品番	TMGG40QEW	品名	壁付サーモスタット混合水栓	1 / 3
----	-----------	----	---------------	-------

金具補修品互換性情報

件名 シャワー部の形状変更に伴う、フィルター、Oリングの変更

前期・後期型製品識別方法

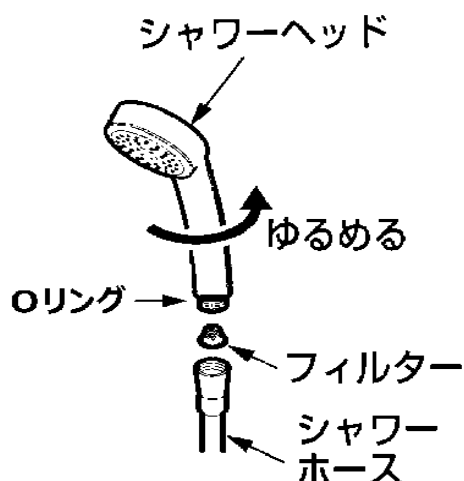
前期型品

切替時期 2018 年 10 月頃

後期型品

補修品選定

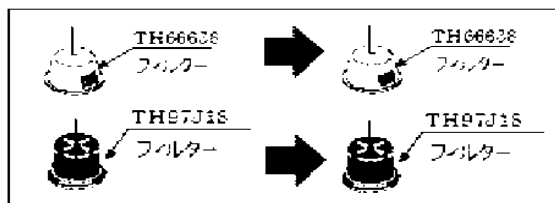
①フィルターを交換する際は、フィルターの形状を確認し
下図のように同じ形状のフィルターをご注文ください。

②Oリングを交換する際は、下図のようにフィルターの形状を
確認してOリングをご注文ください。
